Ministero dell' Ambiente e della Sicurezza Energetica

Commissione Tecnica PNRR - PNIEC

Parere n. 41 del 25/01/2024

Progetto:	Istanza per l'avvio della consultazione per la definizione dei contenuti dello Studio di Impatto Ambientale ai sensi dell'art. 21 del D.Lgs. 152/2006 relativa al progetto di realizzazione "Impianto fotovoltaico offshore Abruzzo" ID 10183
Proponente:	FRED.OLSEN RENEWABLES ITALY S.R.L.

Figura 17: Aree protette in prossimità della zona di impianto. Fonte: Elaborazione della Commissione

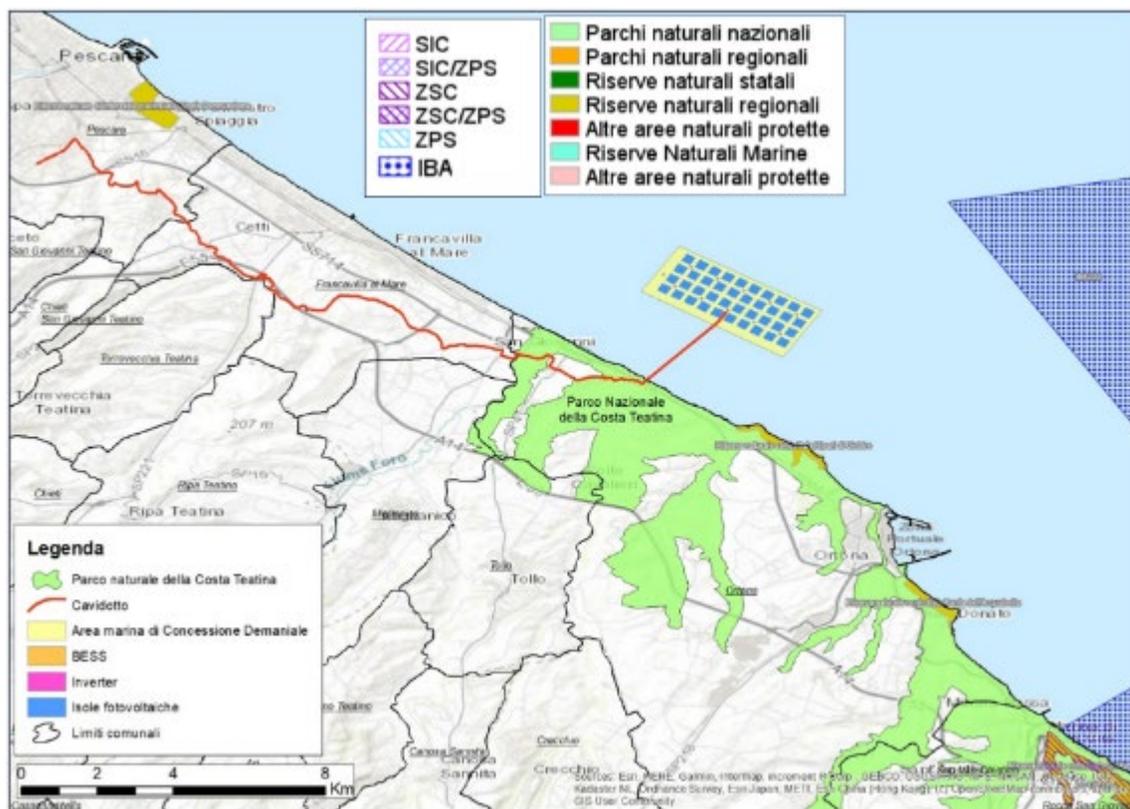
A queste si aggiunge il Parco Naturale della Costa Teatina²⁵, individuato dalla Legge Regionale 20/03/2007 n. 5 e s.m.i., non ancora stato istituito ma oggetto di proposta di norme di salvaguardia elaborate da ISPRA, comprensive degli strati informativi territoriali di inquadramento.

Si richiede pertanto effettuare il censimento di eventuali nuove aree protette di prossima istituzione, di valutare le interferenze del progetto su tali aree e di redigere uno Studio di Incidenza Ambientale di livello II tenendo in considerazione il documento: "Valutazione di piani e progetti in relazione ai siti Natura 2000 – Guida metodologica all'articolo 6, paragrafi 3 e 4, della direttiva Habitat 92/43/CEE. Comunicazione della Commissione. Bruxelles, 28.9.2021 C (2021) 6913 final." della Commissione Europea ([https://eur-lex.europa.eu/legal-content/IT/TXT/PDF/?uri=CELEX:52021XC1028\(02\)&from=IT](https://eur-lex.europa.eu/legal-content/IT/TXT/PDF/?uri=CELEX:52021XC1028(02)&from=IT)).
